**OBJET :** Demande de modification du certificat d'autorisation pour l'ajout de  
superficies en rive droite  
Projet d'aménagement hydroélectrique Innavik à Inukjuak  
N/Réf : 3215-10-005

**Objet : Excavation du site de la centrale hydroélectrique, du canal de fuite et du canal d'amenée du projet hydroélectrique Innavik – Modification du tracé du canal de fuite, déplacement des bassins de sédimentation et ajout d'une aire d'entreposage et de travail**

Objet : Modification de l'autorisation Construction d'un chemin d'accès ainsi que des aires d'entreposage et de travail – Projet Innavik

**Carte 1** Excavation en rive nord - Modification des emprises de travaux en milieux humide et hydrique

**Carte 1** Plan de localisation des modifications

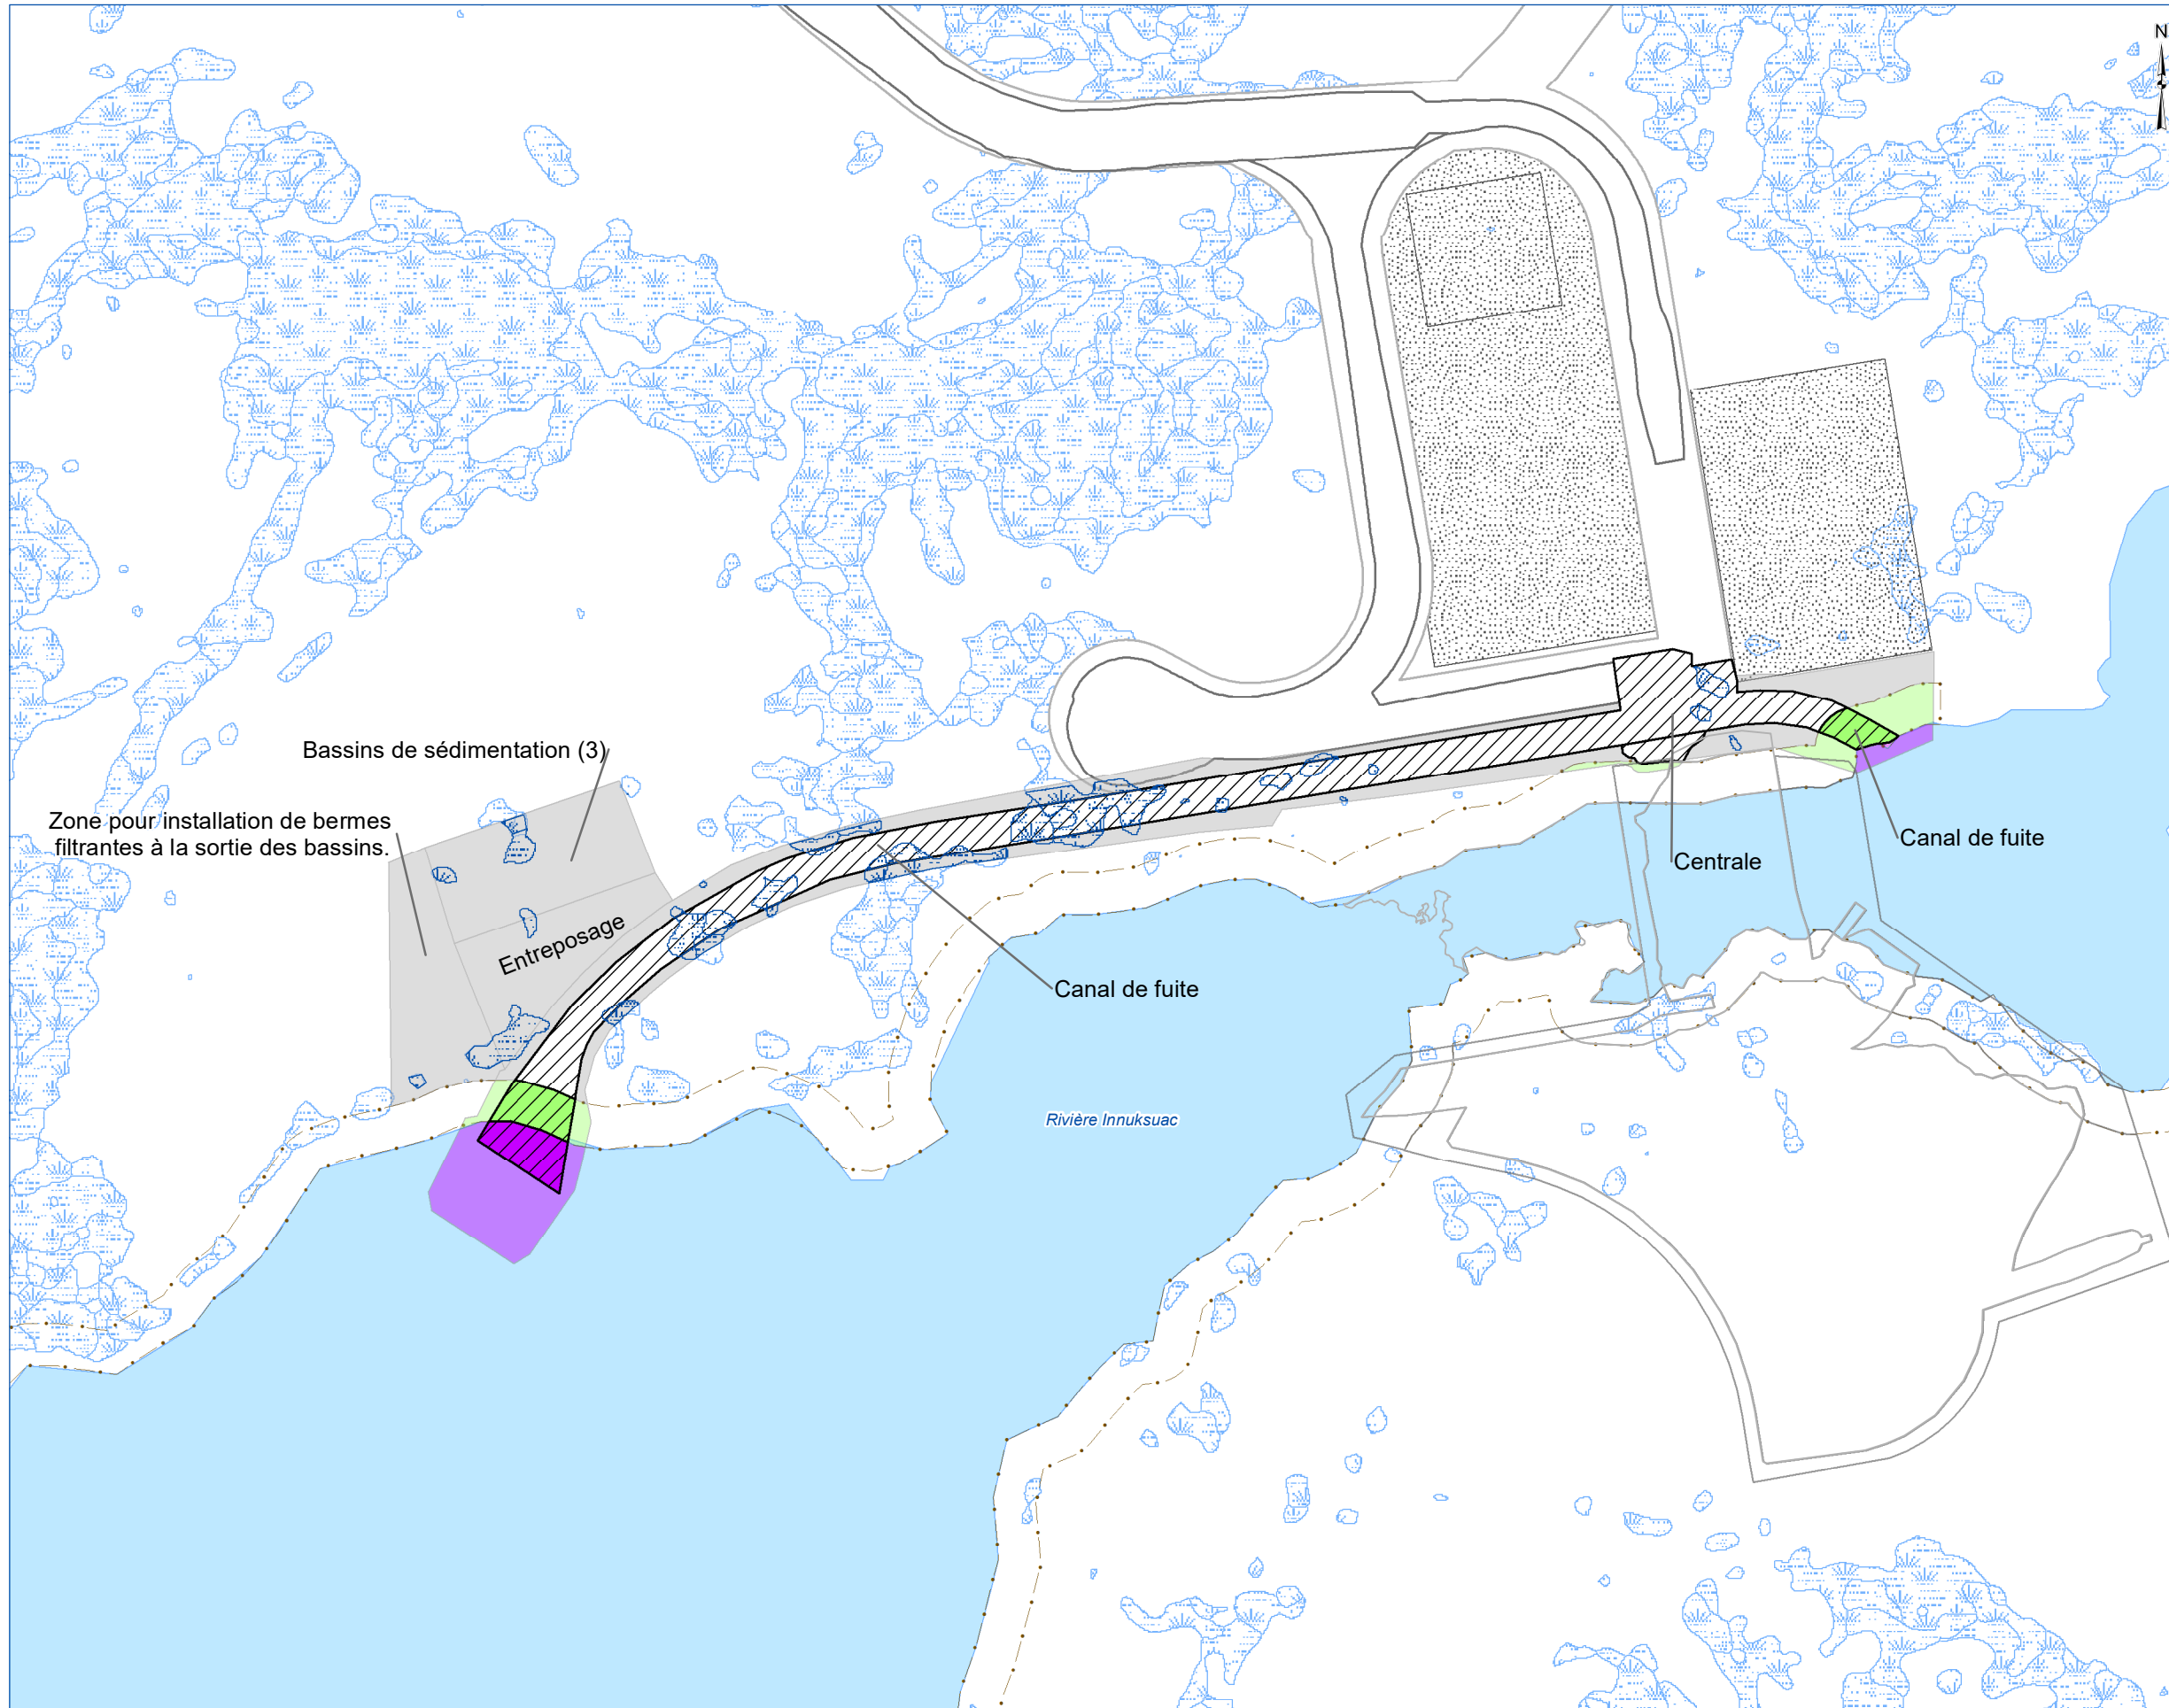
La première modification consiste à agrandir et déplacer légèrement l'aire d'entreposage de déblais sur la rive droite. Cette aire était de 18 081,9 m<sup>2</sup> dans la demande d'autorisation. Elle doit être augmentée à 24 679,3 m<sup>2</sup> afin de permettre l'entreposage sécuritaire du roc dynamité provenant de l'excavation du site du barrage. L'ensemble de l'aire d'entreposage sera conservé à la fin des travaux pour l'entreposage permanent du roc dynamité.

L'aire d'entreposage doit également être légèrement déplacée pour respecter la topologie naturelle du terrain (voir carte de localisation en annexe). L'ensemble des mesures d'atténuation présenté dans la demande seront conservées, soit l'installation d'une membrane géotextile pour la gestion de l'érosion et des sédiments et l'aménagement de trappes à sédiments. Des bassins de captations seront aménagés pour la captation du ruissellement dans les points bas.

La deuxième modification consiste à agrandir l'aire d'accès. Une superficie de 6 046 m<sup>2</sup> devra être ajoutée à l'aire d'accès de 7 460 m<sup>2</sup> déjà présent pour un total de 13 506 m<sup>2</sup>. Cet agrandissement est nécessaire à cause d'un manque d'espace sur le chantier et afin de permettre une circulation sécuritaire sur le chantier. La vocation de cette aire doit également être légèrement modifiée afin d'y inclure des activités d'entreposage de matériel. Cette aire de travail demeure une aire temporaire et sera remise en état conformément à ce qui a été présenté dans la demande d'autorisation.

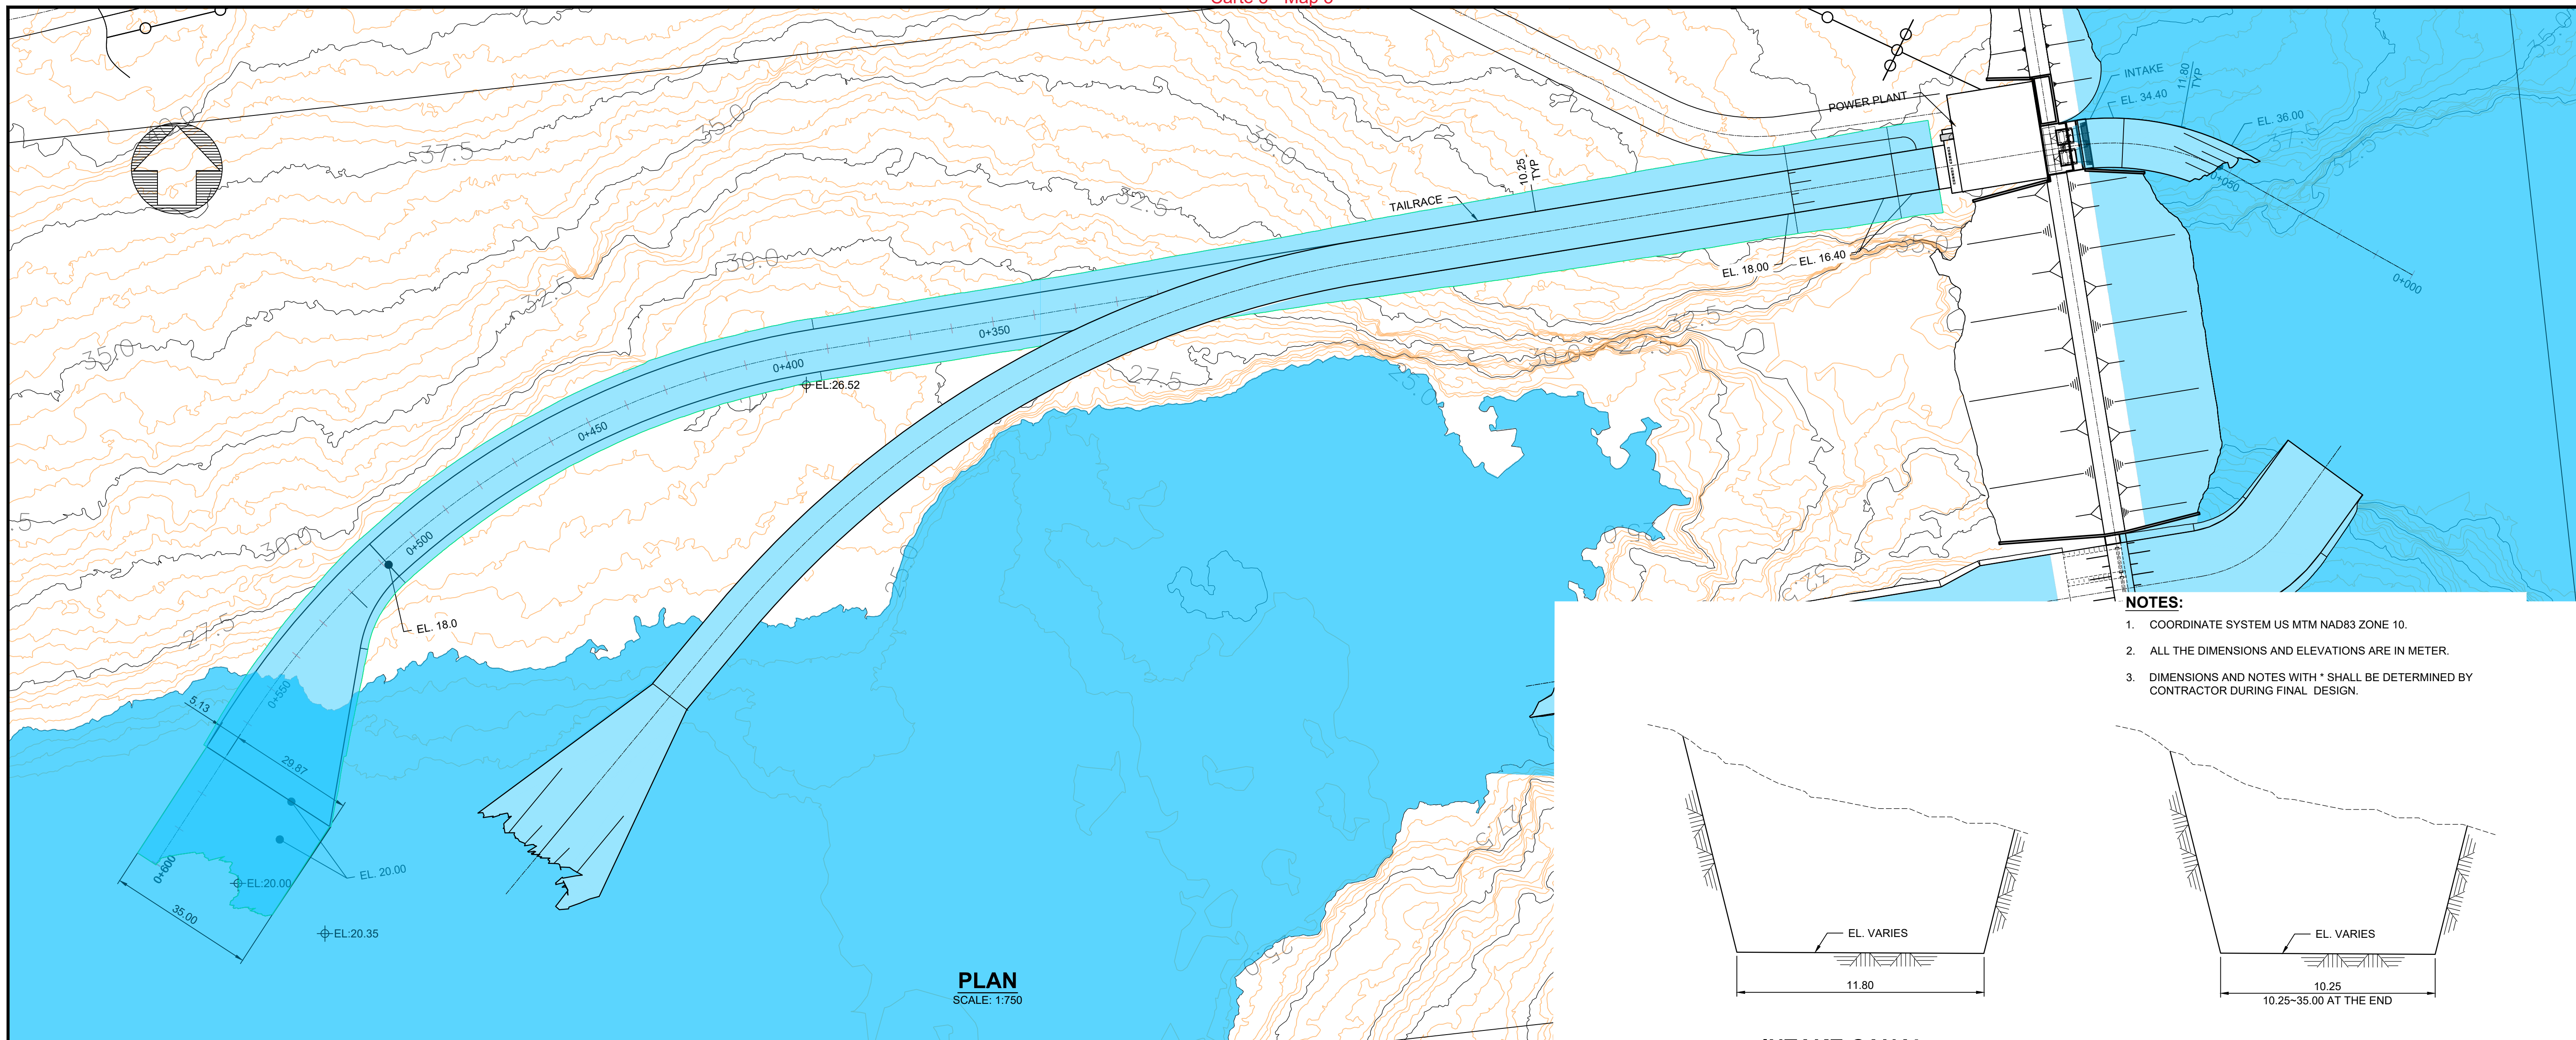
Le tracé du canal de fuite sera modifié afin que son exutoire soit déplacé plus en aval. Le canal est donc allongé en conséquence. La modification au tracé est présentée au plan ci-joint et à la carte 1. Le nouveau tracé du canal a une superficie augmentée à 6 083,8 m<sup>2</sup>.

Les bassins de sédimentation qui devaient être initialement installés dans l'emprise du canal de fuite seront déplacés au côté de celui-ci. En effet, le volume d'eau qui provient des excavations est plus faible que prévu initialement, et il est donc nécessaire de placer les bassins à l'extérieur de l'excavation du canal de fuite. Trois bassins de sédimentation seront construits dans une superficie de 2 6701 m<sup>2</sup>. Par ailleurs, dans une superficie de 2 304 m<sup>2</sup> seront aménagées des bermes filtrantes permettant de réduire la vitesse d'écoulement, et donc l'érosion du sol que pourrait provoquer l'écoulement des eaux provenant des bassins. Cette superficie, présentée à la carte 1, sera utilisée temporairement et fera l'objet d'une restauration après les travaux.

Entre le canal de fuite et l'aire des bassins, une aire de travail et d'entreposage d'une superficie de 2091,3 m<sup>2</sup> sera aménagée. Cette superficie sera également temporaire.

**TAILRACE CANAL**  
**TYPICAL SECTION**  
SCALE: 1:150

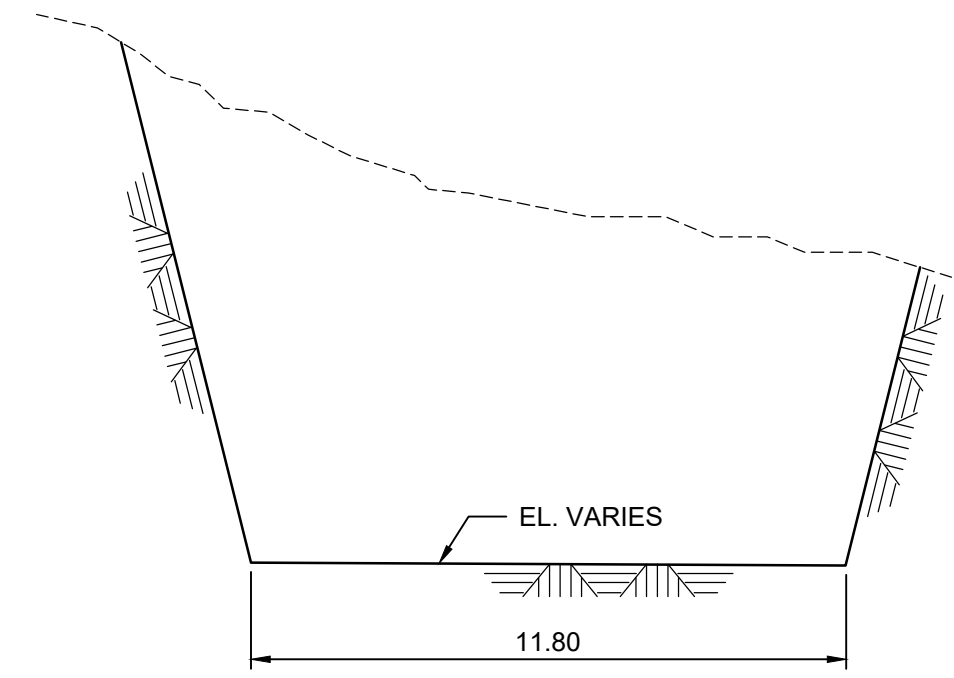
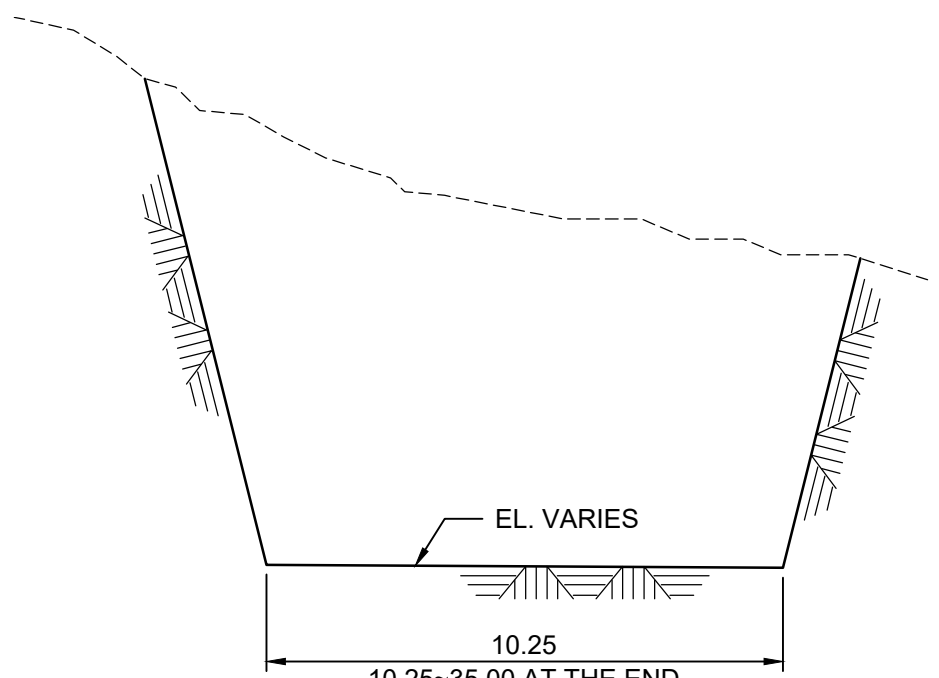
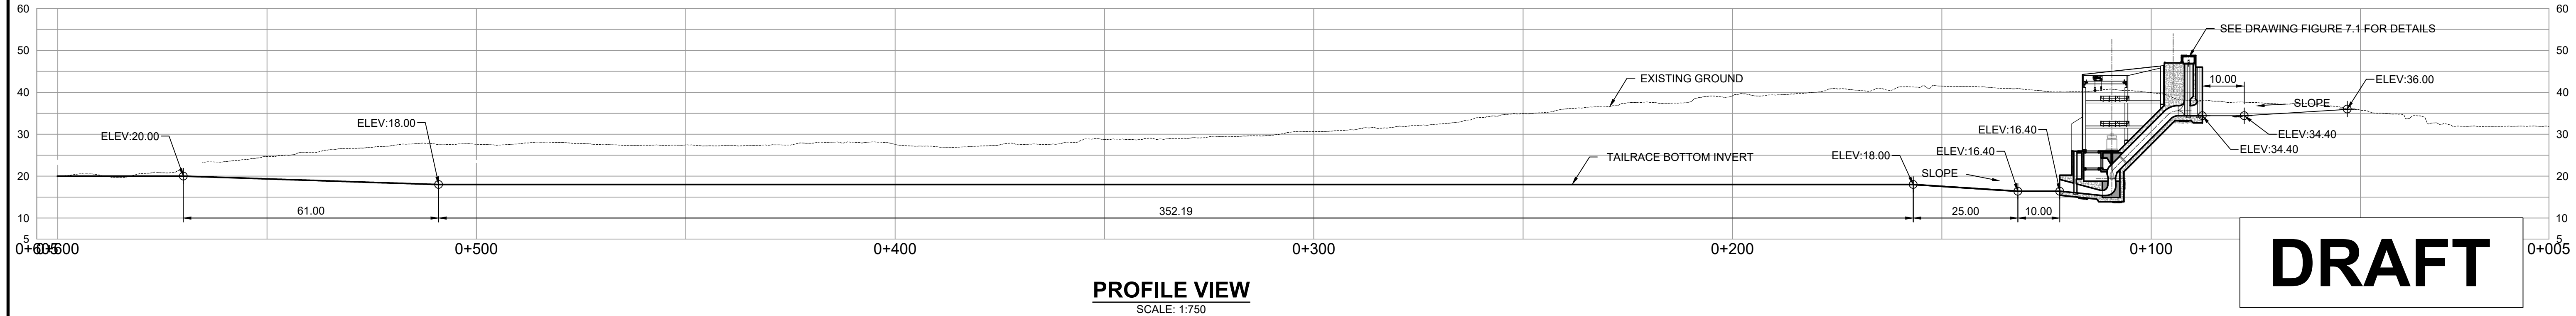
Le canal de fuite d'une superficie de 4 707 m<sup>2</sup> a été autorisé le 10 juillet 2020 (N/Réf : 7430-10-01-10031-02, 401935683). Le tracé du canal de fuite a dû être modifié afin que son exutoire soit déplacé plus en aval car le mort terrain n'était pas propice à la construction du canal (Carte 2 et 3). Il en résulte ainsi en une augmentation de la superficie pour un total de 6 084 m<sup>2</sup>.

QC1 – Why has it been relocated?

**RQC1** – AL – Because of the condition of natural ground. Only cobbles and fine gravel were discovered during the geotechnical investigation. For the short and long term, the tailrace channel stability was an issue.
